ANEXO AL PROYECTO BASICO Y DE EJECUCION PARA LA CREACION DE ALOJAMIENTO CANINO

EN PARAJE "LA BERMEJA"
04825 Chirivel (ALMERIA)

ANEXO AL PBE CON NUMERO DE VISADO 202300767 A FECHA DE 27/11/2023

ACLARACIONES:

Plano Nº: 02

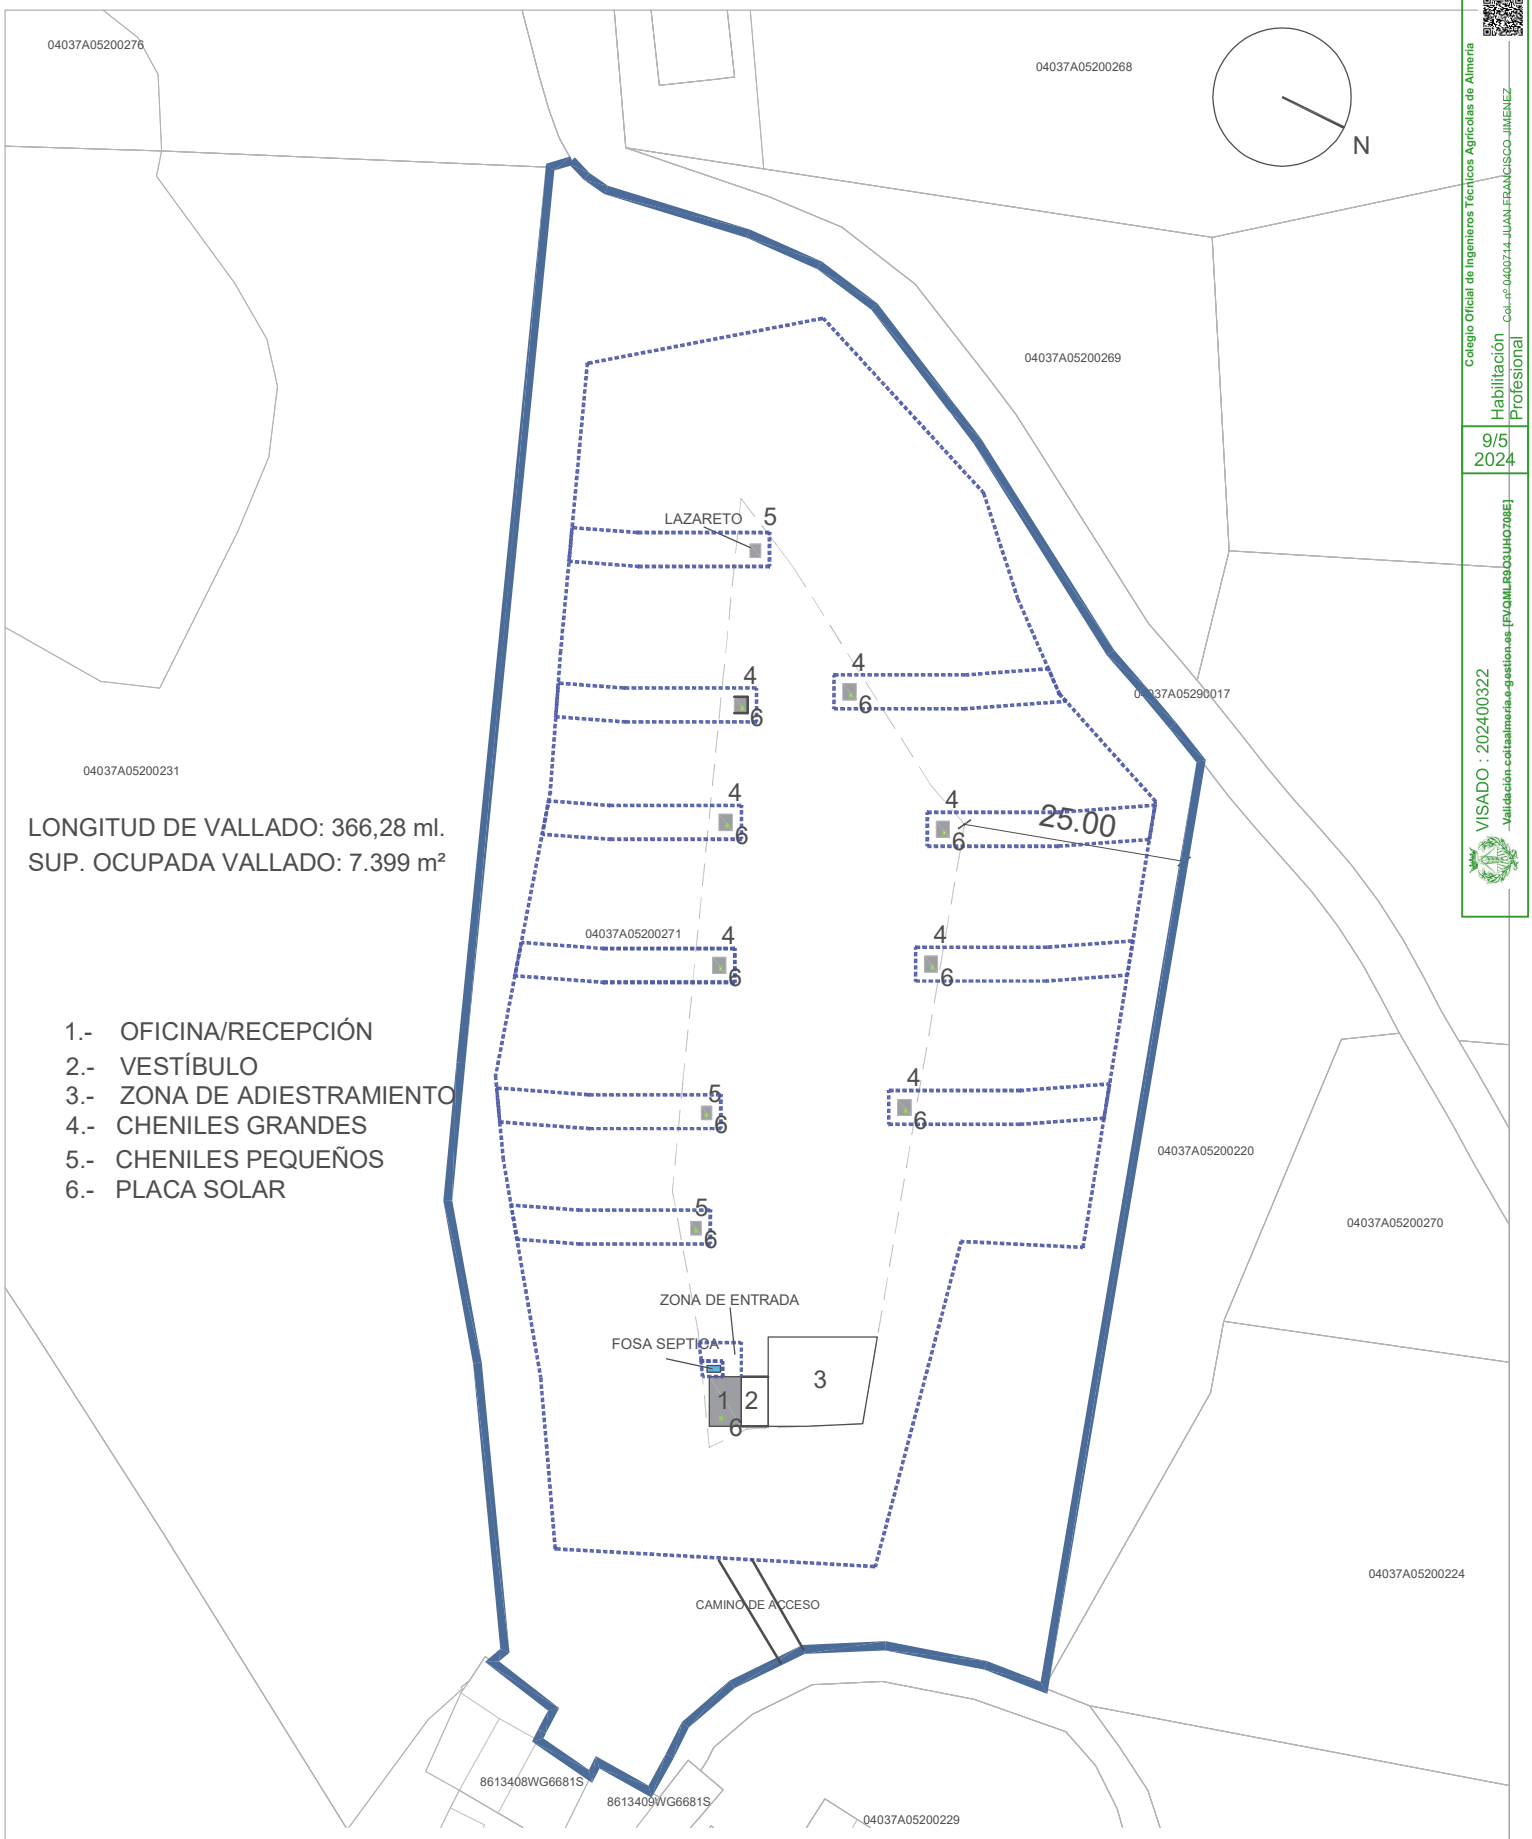
- **No está especificada en los planos la ubicación de la instalación fotovoltaica que figura en las mediciones y presupuestos.**

- **No se indican los lugares desde caminos públicos para acceder al interior de la instalación.**
  Deberá justificarse, mediante acotación en planos, que se da cumplimiento a lo dispuesto en el artículo 7 de la Ordenanza Municipal de Caminos de Chirivel (BOP número 44 de 7/3/2006).

Se aporta documentación gráfica indicando la ubicación de la instalación fotovoltaica. Se ha de indicar que las placas solares se situarán sobre la cubierta de cada uno de los cheniles Y ADEMÁS DE LA SALA DE OFICINAS Y ASEOS O CASETA QUE SE UBICA DENTRO DE LAS INSTALACIONES.

Se aporta documentación gráfica en donde se define el emplazamiento de la actividad sobre cartografía catastral, indicando los accesos (Caminos existentes), así como las cotas a afecciones a caminos y retranqueos en la parcela. Indicando que la parcela linda a un camino que conduce a la Bermeja.

Plano Nº: 07

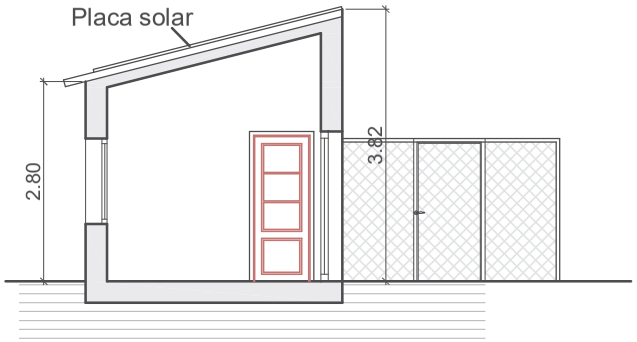
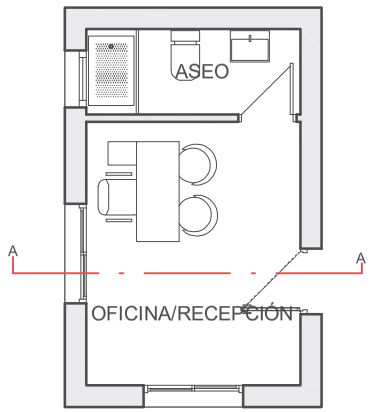
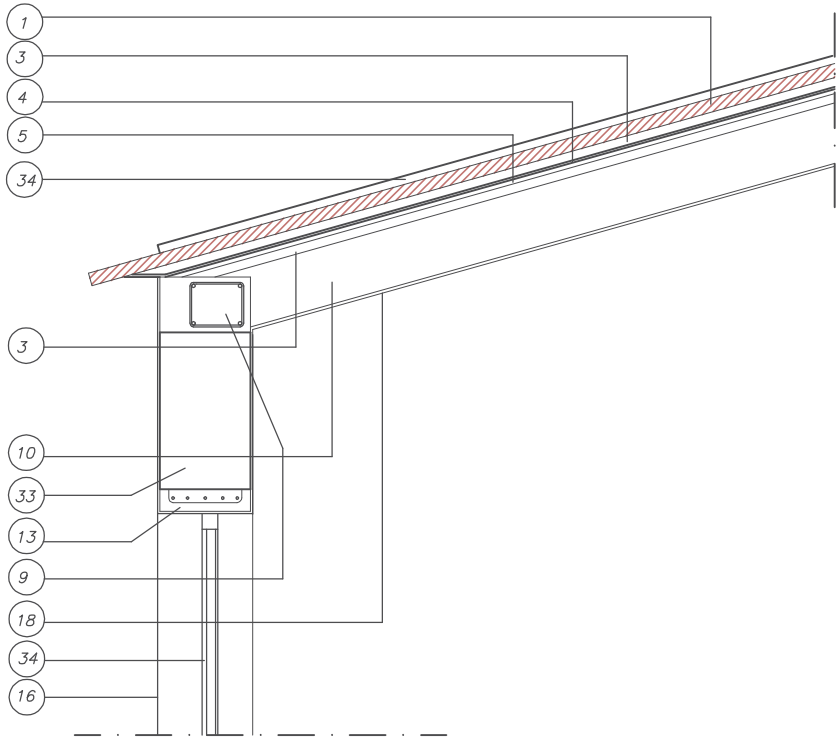
- **En la memoria constructiva se indica que la cubierta estará compuesta por panales aislantes sándwich (epígrafe 2.5.4) y la partida núm. 7.1 del estado de mediciones y presupuestos de proyecto también define la cubierta con paneles sándwich de acero con acabado prelacado, pero en el plano número 7 figura otro tipo de cubierta. Debe solventarse esa contradicción teniendo en cuenta lo dispuesto en el artículo 26 del RG respecto a la integración paisajística.**

Se aporta plano indicando que la cubierta DE LA SALA DE OFICINAS Y ASEOS O CASETA; será de panel tipo Sandwich.

Plano Nº: 13

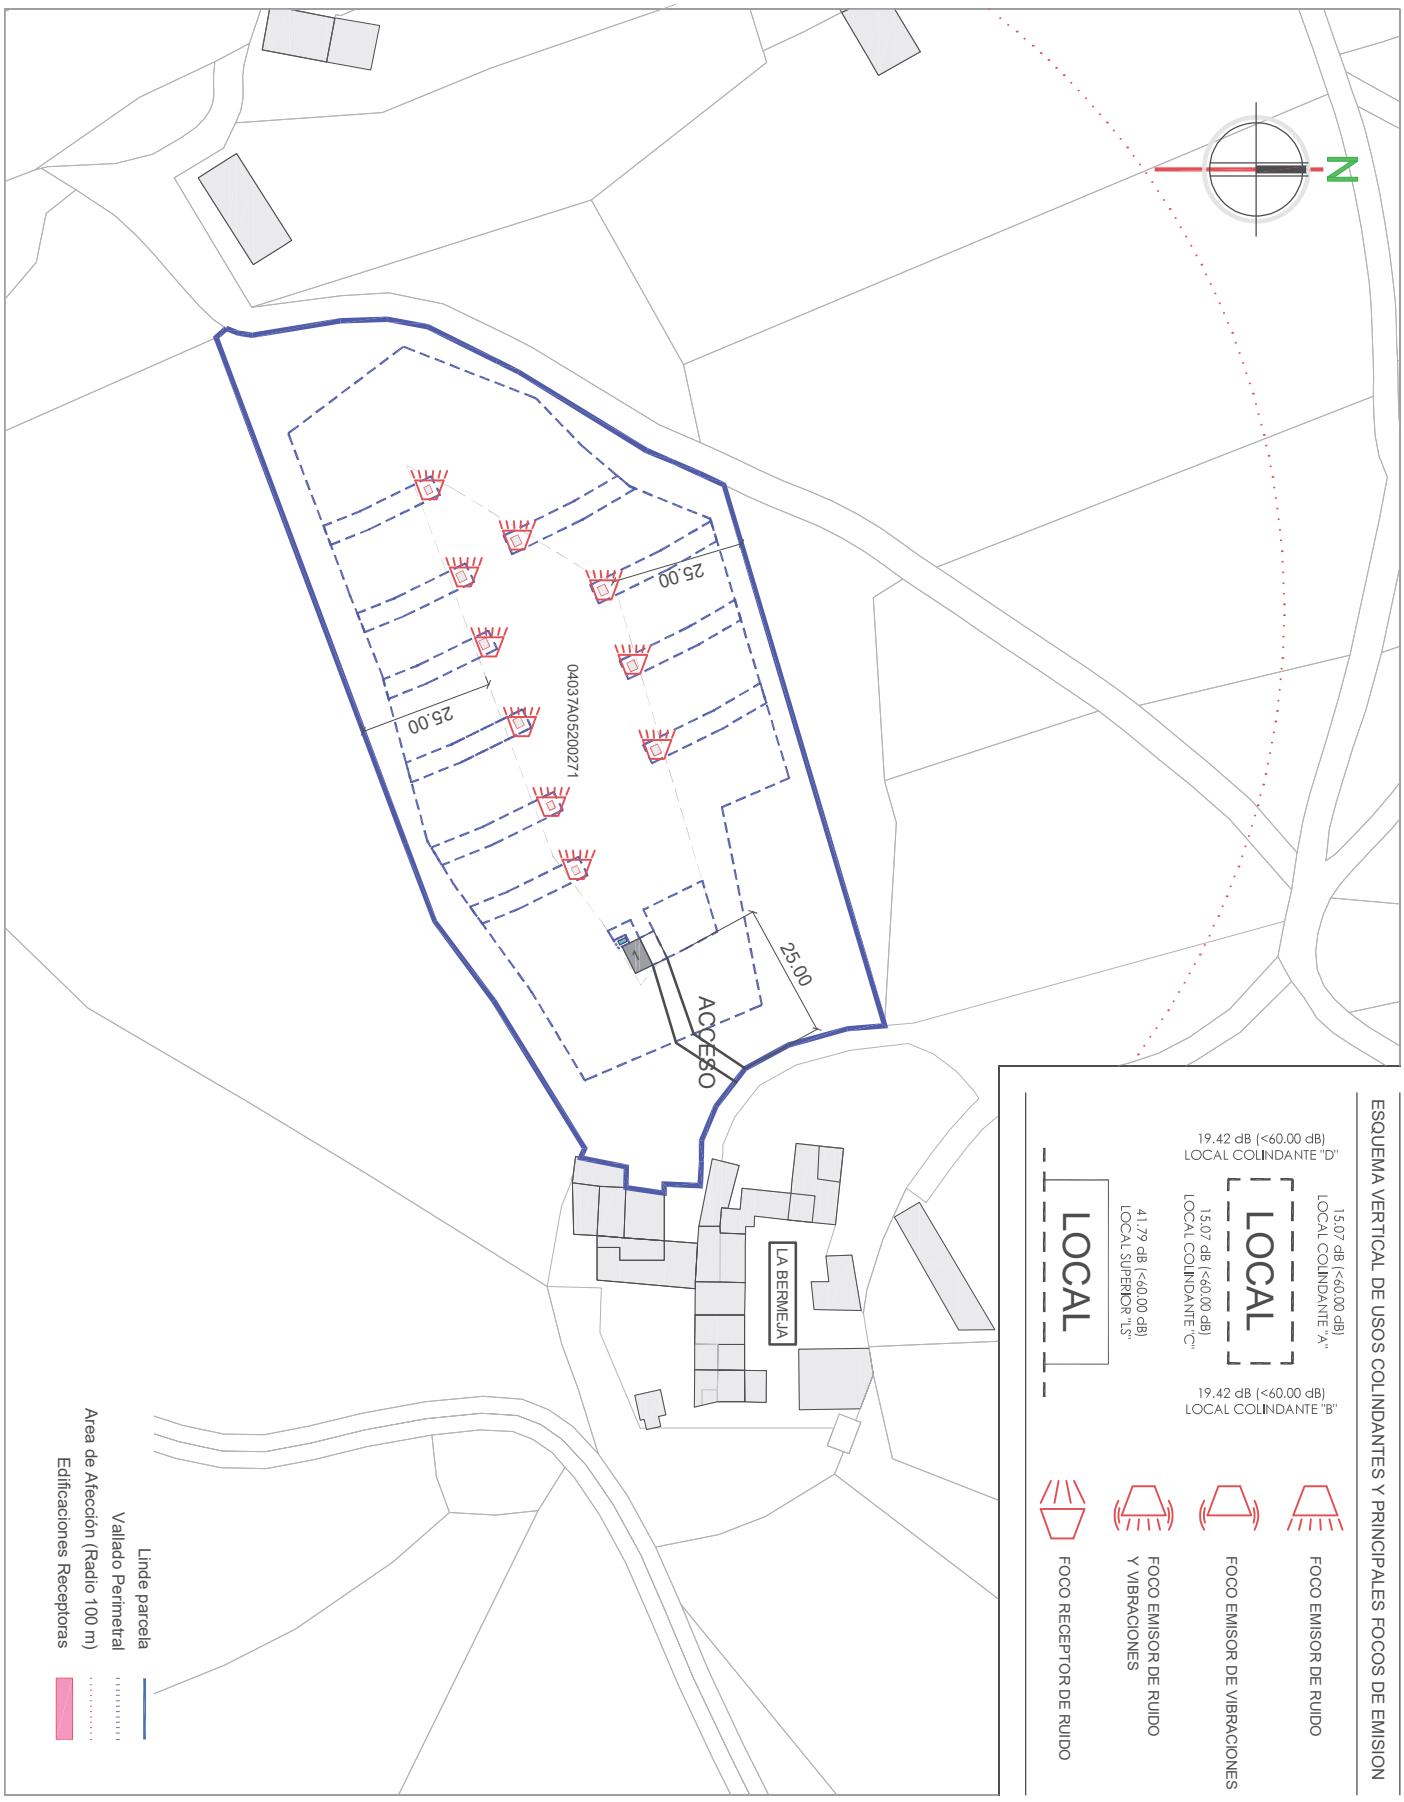
En el estudio acústico pre-operacional, los focos de contaminación acústico no reflejan a los principales focos de contaminación acústica de la actividad que se pretende. Debe reflejar la capacidad máxima de la instalación (10 perros). Identificar en un plano los receptores próximos afectados y objetivos de calidad acústica definidos según la zonificación en donde se sitúa la actividad.

Se aporta plano indicando los receptores acústicos. Y el estudio acústico que se empleó para realizar el proyecto, incluye el sonido producido por los perros.
